INFORME SOBRE OFERTAS PRESENTADAS EN EL PROCEDIMIENTO ABIERTO SIMPLIFICADO DE REDACCIÓN DE PROYECTO, REDACCIÓN DE ESTUDIO DE SEGURIDAD Y SALUD, Y DIRECCIÓN DE OBRAS DE TÉCNICO SUPERIOR, PARA LA EJECUCIÓN DE PASARELA PEATONAL EN EL PUENTE NUEVO DE ALCÁNTARA, DENTRO DE LA EDUSI DE TOLEDO, COFINANCIADA EN UN 80% POR EL FEDER, EN EL MARCO DEL PROGRAMA OPERATIVO PLURIRREGIONAL DE ESPAÑA 2014-2020

El 17 de diciembre de 2021 se requiere informe de valoración de los criterios dependientes de juicio de valor, relativos al Anteproyecto de edificación de la pasarela peatonal en el Puente Nuevo de Alcántara, que ascienden a 45 puntos, relativos al procedimiento abierto simplificado que está tramitando este Ayuntamiento de Toledo.

3.1.- MAURICIO GONZÁLEZ BELLO

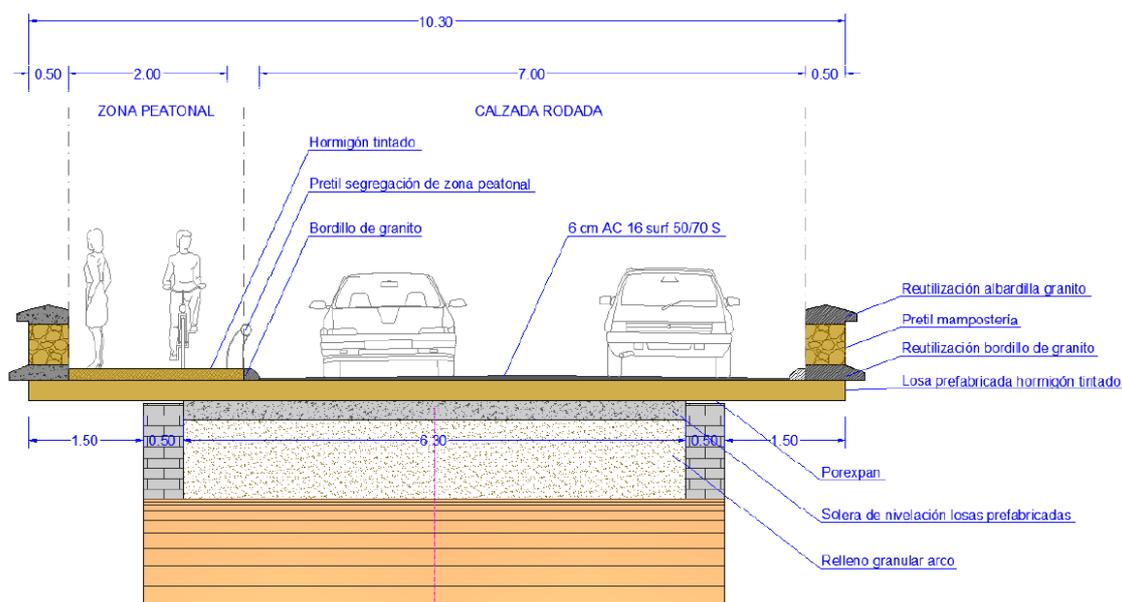
La propuesta se aleja del objeto de la licitación, no actuando en el puente actual sino creando una nueva infraestructura, sin justificar ni la conexión con la senda o caminos actuales ni la integración paisajística ni la ejecución dentro del presupuesto de obra previsto.

- 1.- Calidad y concreción de la propuesta. 25 puntos**
 Se valorará el grado de corrección de las condiciones de uso de la infraestructura, la estabilidad estructural de la misma, así como la calidad del diseño y de los materiales elegidos y su efectiva ejecución dentro del presupuesto de obra previsto. **INSUFICIENTE. 5 PUNTOS**

- 2.- Integración paisajística y en el entorno. 10 puntos**
 Se valorará el menor impacto sobre el puente actual y la justificación de la integración de la solución arquitectónica y de su percepción, tanto en los elementos constructivos actuales como en los naturales, factores humanos y naturales, con la evaluación de los efectos e impactos que el proyecto pueda provocar en el paisaje. **INSUFICIENTE. 0 PUNTOS**

- 3.- Mejora de la accesibilidad, seguridad y conectividad de los espacios públicos, que formarán una red continua. 10 puntos**
 Se valorará la funcionalidad y la justificación de la solución en cuanto a movilidad accesible y sostenible, seguridad en los espacios públicos, conexión con los itinerarios actuales, e igualdad entre hombres y mujeres y no discriminación. **INSUFICIENTE. 0 PUNTOS**

3.2.- ESTUDIO AIA ARQUITECTOS INGENIEROS ASOCIADOS SA

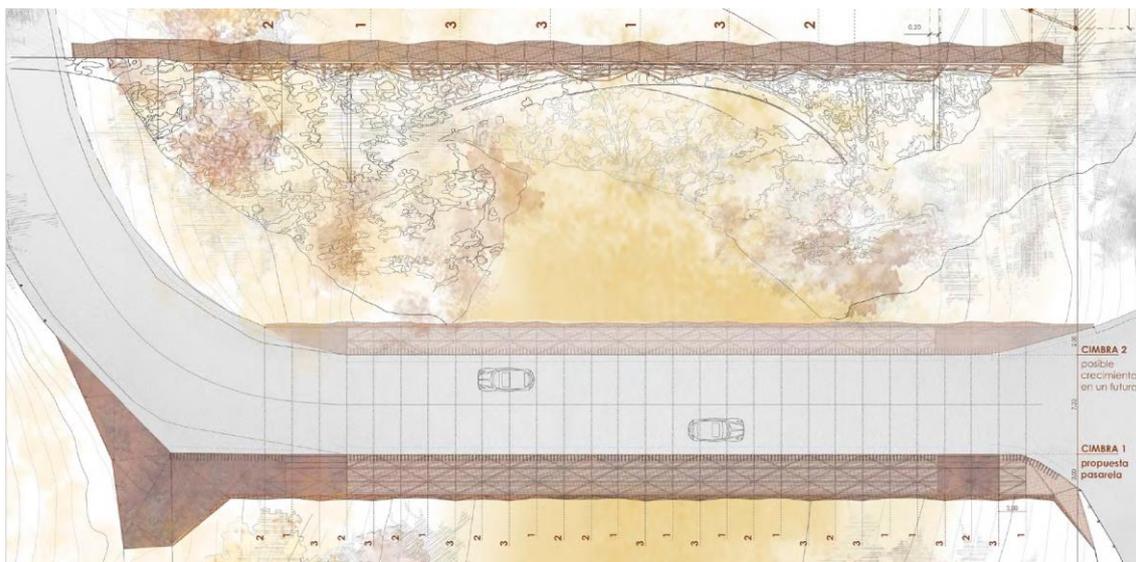
Se valora positivamente la solución estructural planteada, entendiendo que proporcionará estabilidad al puente, además de solucionar el paso peatonal objeto del proyecto. Si bien, no se entiende adecuada la

reconstrucción de los pretilos, debiendo modificar el acabado lateral con una solución que dé más ligereza y actualice la imagen del puente. Por otro lado, se debería replantear el material de acabado de las calzadas de viario rodado, de forma que se produzca el calmado de tráfico al ser una zona de cruces peatonales.

3.3.- MDM09 ARQUITECTURA SLP

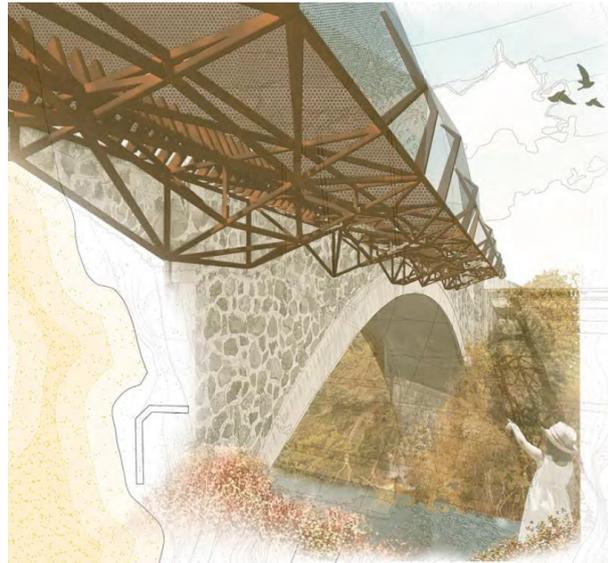
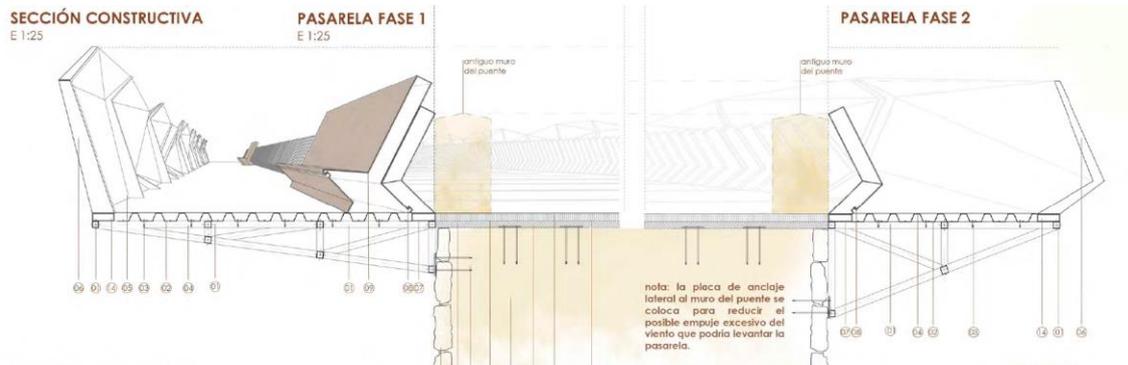
Se observa que si bien la ejecución de las dos fases de las pasarelas podrían equilibrar y dar estabilidad a la estructura del puente actual, la ejecución únicamente de una de ellas podría generar nuevas patologías. Por otro lado, no se entiende suficientemente justificada la ejecución de la propuesta dentro del presupuesto de obra previsto, además de otras carencias en las justificaciones, que se han centrado principalmente en la descripción de las cimbras.
